**AVIS RELATIF À LA PROTECTION
CONTRE LES EVENTUELS EFFETS NOCIFS ET NUISANCES
PROVOQUÉS PAR LES RAYONNEMENTS NON IONISANTS
GÉNÉRÉS PAR DES ANTENNES ÉMETTRICES STATIONNAIRES**

Commune : ITTRE - Exploitant : PROXIMUS

Référence exploitant : 67ITV_01

Rapport n° 3378 / 2023

Figure 1 : Vue en plan des lieux de séjour et des points de contrôle

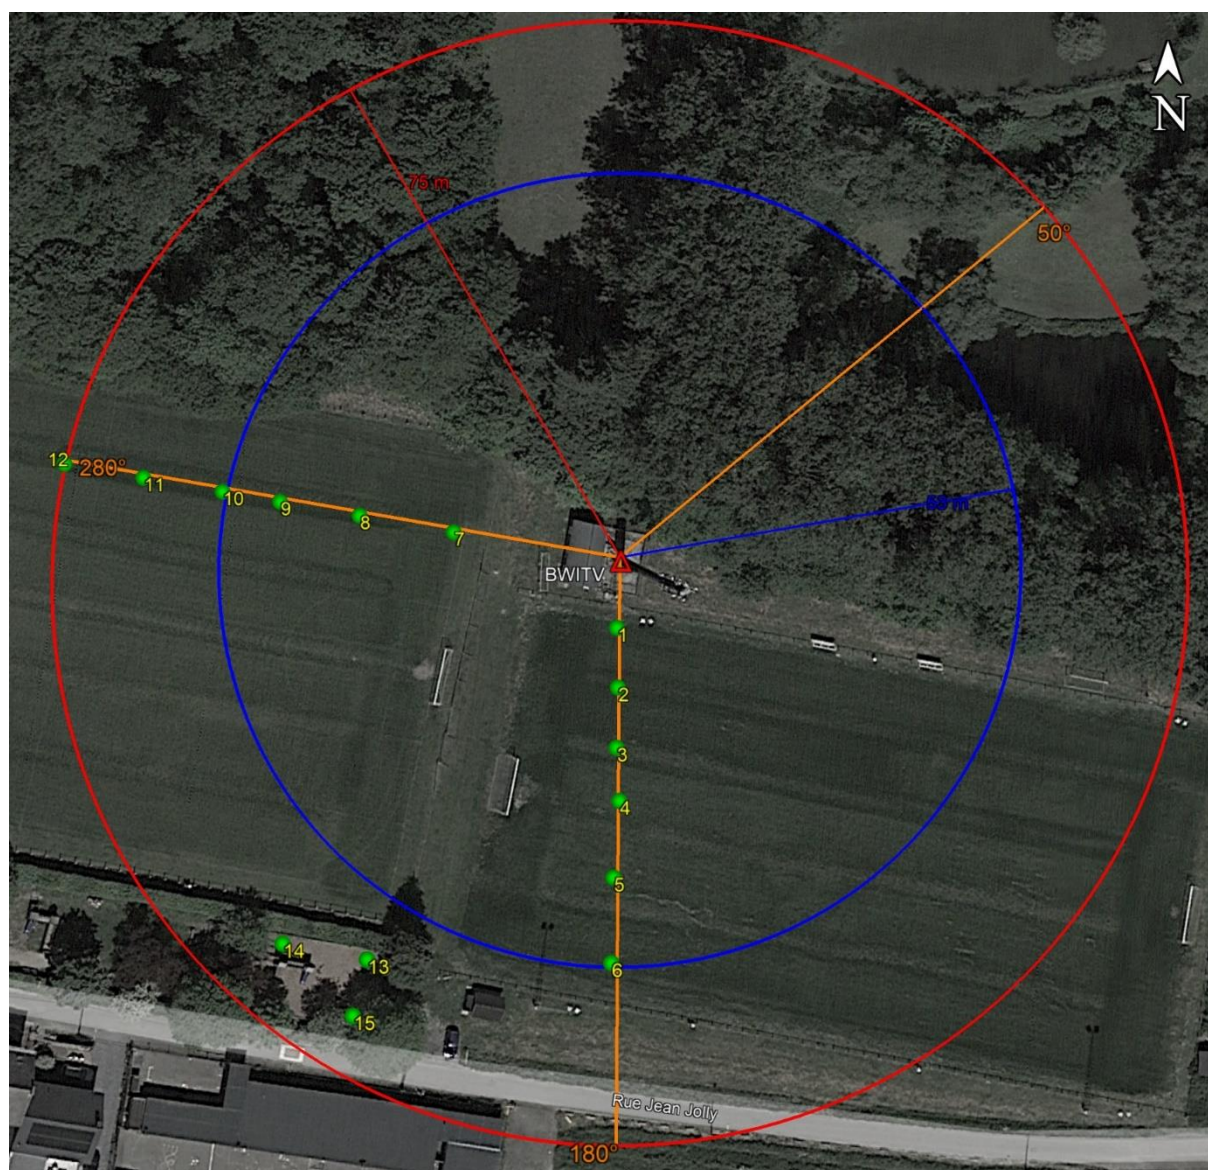
N° point de contrôle	LS	Atténuation (dB)	Indice d'exposition relatif à la limite par installation IE_i
11	LS7	0,0	0,034
9	LS7	0,0	0,029
5	LS1	0,0	0,028
2	LS1	0,0	0,026
6	LS1	0,0	0,025
8	LS7	0,0	0,024
10	LS7	0,0	0,023
15	LS13	0,0	0,019
4	LS1	0,0	0,018
12	LS7	0,0	0,018
3	LS1	0,0	0,017
7	LS7	0,0	0,017
14	LS13	0,0	0,014
13	LS13	0,0	0,014
1	LS1	0,0	0,012

En ce qui concerne les antennes de l'installation mentionnées dans le tableau 1, la distance maximale à laquelle la limite pourrait être atteinte, à l'extérieur, est égale à 72,9 m. S'il n'y a pas de LS à une distance inférieure, les antennes respectent forcément la limite d'immission.

Dans le cas des LS situés à l'intérieur des bâtiments, une atténuation d'obstacle est prise en compte et il en résulte que la distance maximale à laquelle la limite pourrait être atteinte se réduit à 51,6 m.

Figure 2 : Vue en plan des installations d'antennes dans un rayon de 300 mètres autour de l'installation faisant l'objet de la demande d'avis

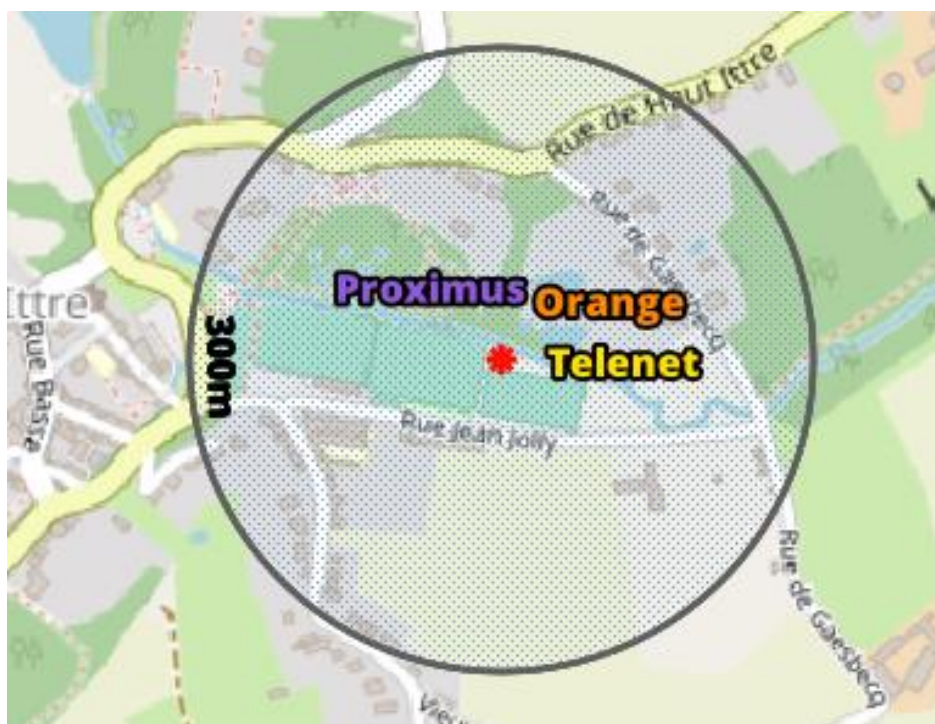
Compte tenu du nombre d'installations localisées dans la figure 2, il apparaît que l'intensité du rayonnement électromagnétique généré, dans les lieux de séjour situés à proximité de l'installation référencée dans le paragraphe 2, par l'ensemble des antennes émettrices stationnaires de l'ensemble des exploitants du même site d'antennes émettrices stationnaires respecte la limite fixée à l'article 4, § 2 du décret.
